BẢN NHÁP · ĐÃ CHỐT 01/11: PHÍA TRƯỚC THEO PA1, PHÍA SAU THEO PA2

So sánh phương án sửa tầng lầu

Hai chỗ sửa theo yêu cầu ngày 01/11: **phía trước** nới phòng thờ thêm 0,6 m, mặt tiền làm cửa sổ 2 cánh bên trái và cửa 1 cánh mở vào bên phải; **phía sau** chia lại khu phơi và nhà tắm theo chiều dọc, nhà tắm bên trái. Nét đỏ đứt là chỗ thay đổi so với bản hiện tại. Xem xong chọn phương án rồi mới sửa bản vẽ chính, mô hình 3D và bản bố trí điện.

Phương án 1: theo ý bạn

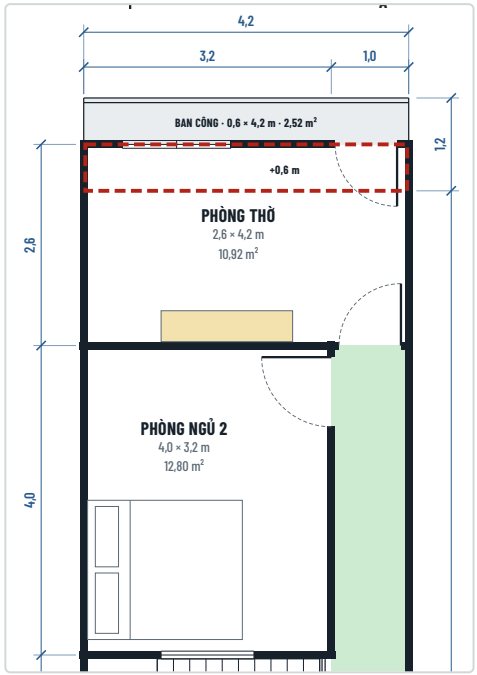
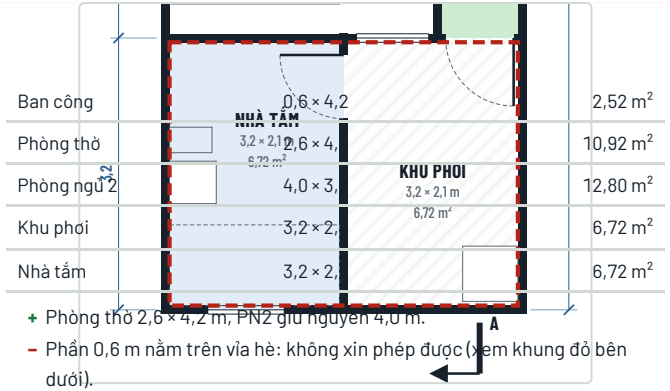
Phòng thờ lấn ra ban công 0,6 m

+ Phòng thờ 2,6 × 4,2 m, PN2 giữ nguyên 4,0 m.
– Phần 0,6 m nằm trên vỉa hè: không xin phép được (xem khung đỏ bên dưới).
– Ban công chỉ còn 0,6 m, đủ đứng và để chậu nhỏ, trong khi lộ giới 15 m cho phép đua đủ 1,2 m.
– Tường mặt tiền lầu đè lên sàn đua, cần thêm dầm console đỡ tường.
+ Phía sau: nhà tắm 2,1 × 3,2 m có cửa sổ ra sau nhà; khu phơi dài 3,2 m, phơi được nhiều đồ, gió thổi xuyên.
– PN3 mất cửa sổ 1,2 m ra khu phơi; dàn nóng DN1 + DN3 phải dời ra tường sau.

Vì sao phương án 1 khó xin phép

Lộ giới 15 m (vỉa hè 3,5 m + đường 8 m + vỉa hè 3,5 m) nên ban công được đua tối đa 1,2 m, và 1,2 m nhỏ hơn vỉa hè trừ 1 m (2,5 m): ban công 1,2 m đạt. Nhưng tường mặt tiền tầng lầu (X = 0) đang là ranh đất phía trước, nên ban công nằm trên vỉa hè. Theo QCVN 01:2021/BXD, phần nhà nhô ra khỏi chỉ giới đường đỏ **chỉ được làm ban công, không được che chắn tạo thành lô-gia hay buồng**. Vì vậy hồ sơ xin phép không thể vẽ phòng thờ lấn ra 0,6 m. Nếu xin phép theo ban công rồi khi xây lại quây thành phòng, phần đó là xây sai giấy phép, có thể bị phạt và buộc tháo dỡ, và dễ bị hàng xóm hoặc phường phát hiện vì nằm ngay mặt tiền.

Phương án 1 chỉ hợp lệ nếu sổ đỏ còn đất phía trước tường mặt tiền (nhà có khoảng lùi), tức là 0,6 m đó nằm trong đất của mình. Câu 1 bên dưới để làm rõ điểm này.

Phương án 2: đề xuất

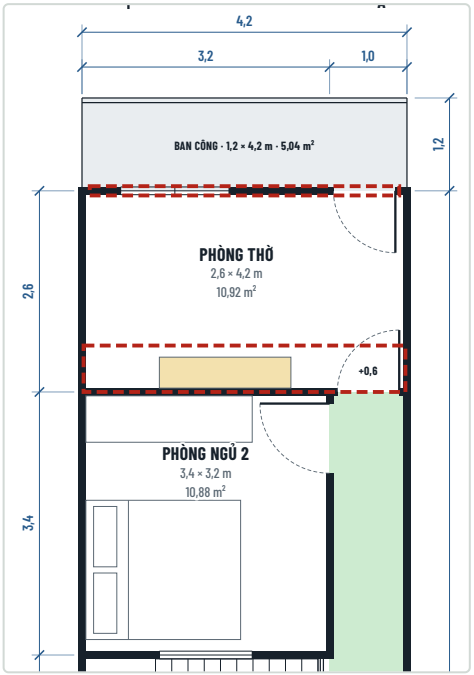
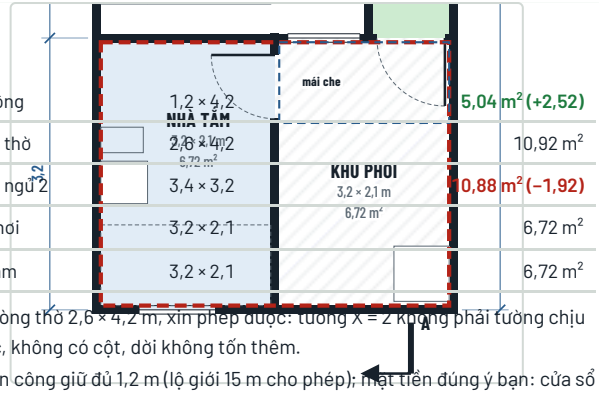
Lùi tường phía sau phòng thờ 0,6 m, ban công giữ 1,2 m

+ Phòng thờ 2,6 × 4,2 m, xin phép được: tường X = 2 không phải tường chịu lực, không có cột, dời không tốn thêm.
+ Ban công giữ đủ 1,2 m (lộ giới 15 m cho phép); mặt tiền đúng ý bạn: cửa sổ 2 cánh trái, cửa 1 cánh mở vào bên phải.
– PN2 còn 3,4 × 3,2 m: vẫn kê giường 1,8 m và tủ áo 0,6 m, lối đi còn khoảng 0,8 m.
+ Phía sau như phương án 1, thêm mái che 1 m từ cửa hành lang tới cửa nhà tắm để trời mưa không ướt.
– PN3 mất cửa sổ 1,2 m ra khu phơi; dàn nóng DN1 + DN3 phải dời ra tường sau.
